Krycí list ZBV

II/110 Sázava most ev.č. 110-008

Komunikace

Změnový list

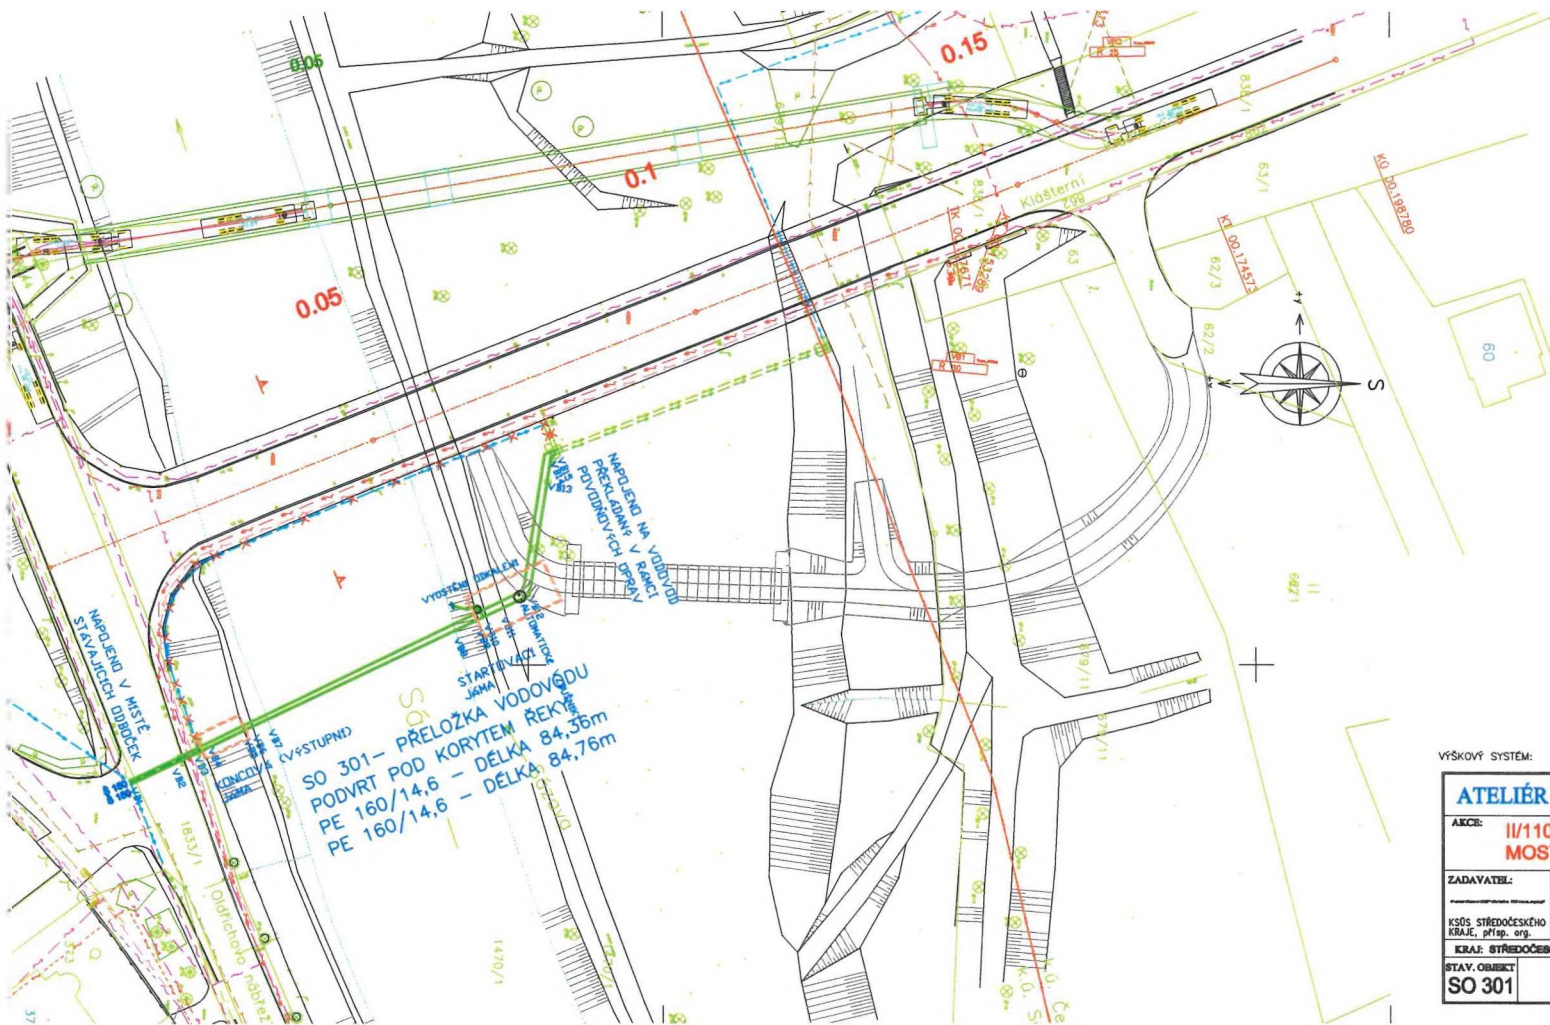
Město Sázava jako vlastník opěrné zdi v ulici Oldřichovo nábřeží (pozemek pod opěrnou zdí p.č. 1470/1 k.ú. Sázava je ve vlastnictví Povodí Vltavy, Státní podnik, Holečkova 1378/8, 150 00 Praha) **nesouhlasí** s předloženou projektovou dokumentací zaslanou dne 9.3. 2022.

Z důvodu velmi špatného stavebně technického stavu nelze do této opěrné zdi zasahovat. Tato opěrná zeď drží celé Oldřichovo nábřeží, které je velmi namáhané dopravou, včetně kamionové. Při zhoršení jejího stavebně technického stavu by mohlo dojít k jejímu sesuvu a tím i k ohrožení bezpečnosti chodců a vozidel.

Požadujeme takový návrh řešení přeložky vodovodu, který nepovede k zásahu do opěrné zdi a neohrozí její stabilitu.
